**Sujet :** [INTERNET] Avis Projet de décharge ISDI Puiseux en France

Objet : contestation du projet d'extension N°IC-21-050 du 28 mai 2021 au regard notamment de : risque écologique, environnemental et d'ordre sanitaire non couverts et aggravés et de données erronées.

Objet : contestation du projet d'extension N°IC-21-050 du 28 mai 2021 au regard notamment de : risque écologique, environnemental et d'ordre sanitaire non couverts et aggravés et de données erronées.

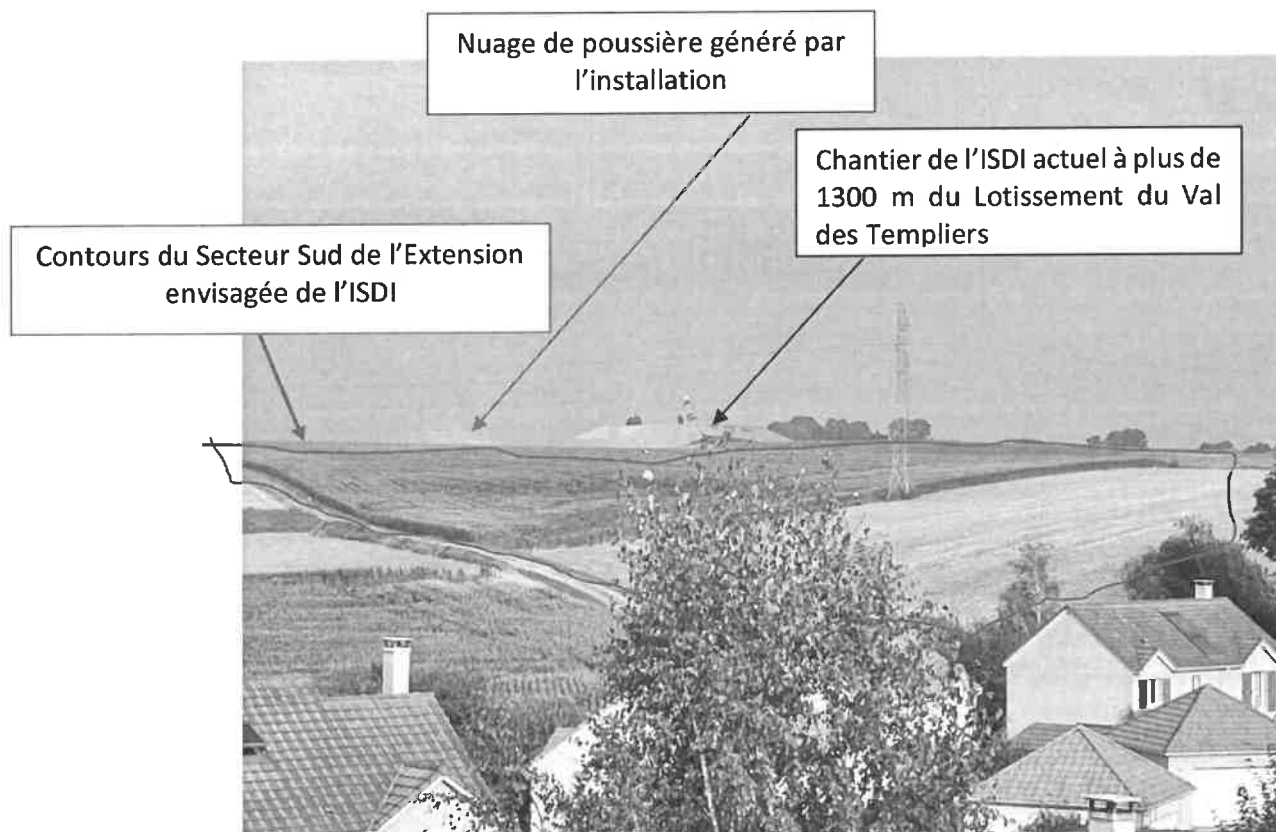
En effet si le merlon limite l'impact sonore pour le voisinage proche (celui-ci se trouvant en fond de vallée - courbe de niveau topographique 100 NGF (pages 94 et 95 du dossier de demande d'enregistrement au titre des ICPE), les premières maisons du lotissement situées allée des Templiers se situent sur la courbe de niveau 105 NGF et le reste du lotissement au niveau 110 NGF, soit respectivement **2 mètres et 7 mètres plus haut que la hauteur maximale du merlon.**

- A noter que le gradient de température entre l'isoligne 100 NGF et les isolignes 105 NGF et 110 NGF est négligeable (6°C /km pour de l'air saturé en vapeur d'eau et jusqu'à 10°C /km pour de l'air sec, soit un centième de degré par mètre) et ne justifie pas la conclusion page 35 de l'étude acoustique qui laisse entendre que les sons se propageraient moins bien vers le haut dans le cadre envisagé et donc vers le lotissement du Val des Templiers.

- Il est en outre à craindre que le merlon redirige l'énergie acoustique vers le haut et donc vers l'ensemble des maisons du Val des Templiers.

Figure 5 : Extrait du plan de zonage du PLU.

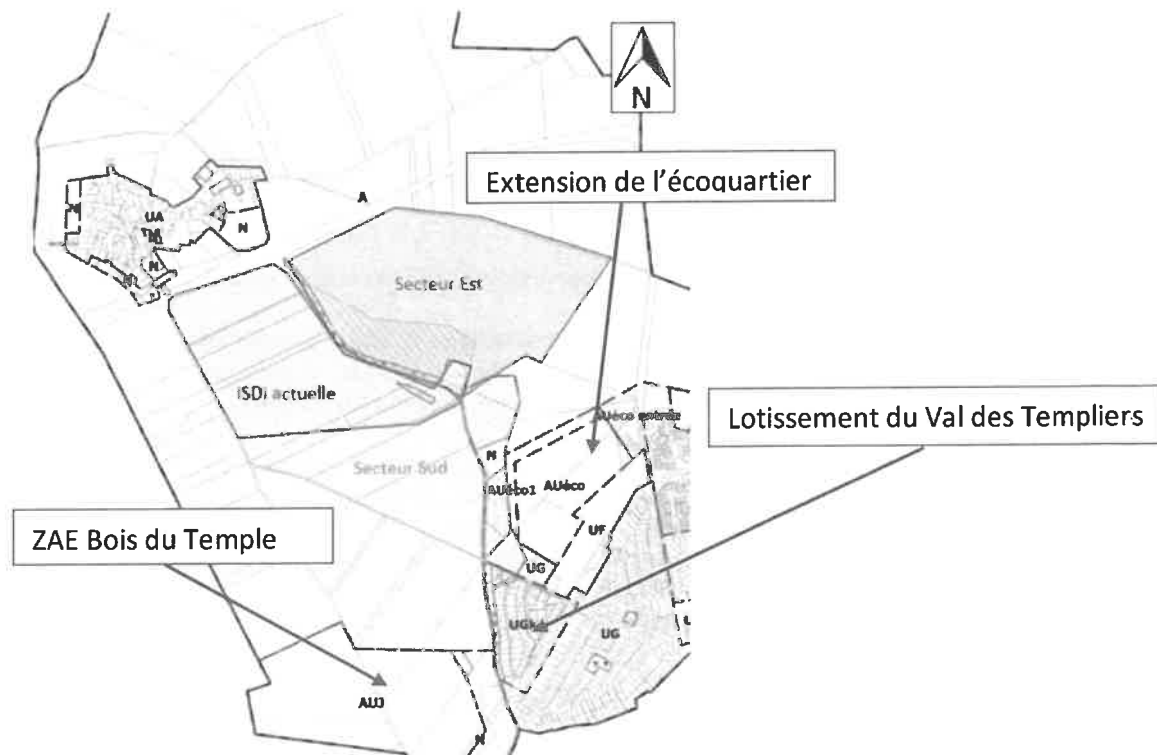
- Pour clore cette question, les nuisances générées par ce chantier seraient concomitantes à celles résultant de l'aménagement de la ZAE Bois du Temple (zone AUJ figure 5 ci-dessous- Val des Templiers en UGk) située à peine à 600 m au sud de l'extension sud de l'ISDI envisagée ainsi qu'à celles (générées) produites par les travaux d'extension de l'écoquartier (zones AUéco et AUéco1 figure 5 ci-dessous) .

Figure 59 : Localisation des cibles intégrées à l'étude

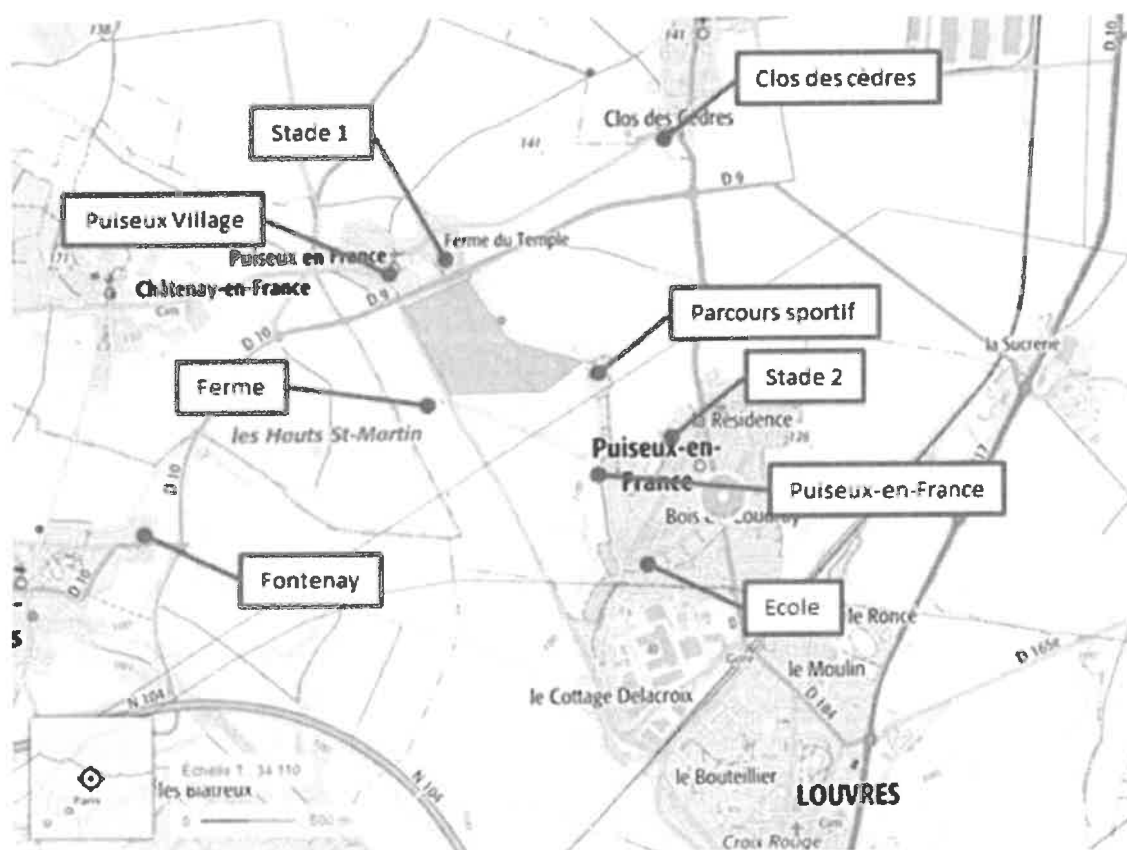
- Page 91, la figure 59, ne localise pas les écoles de la commune au bon endroit, particulièrement l'école primaire et maternelle du Bois du Coudray, qui devrait jouxter sur ce plan, la cible « Stade 2 ».
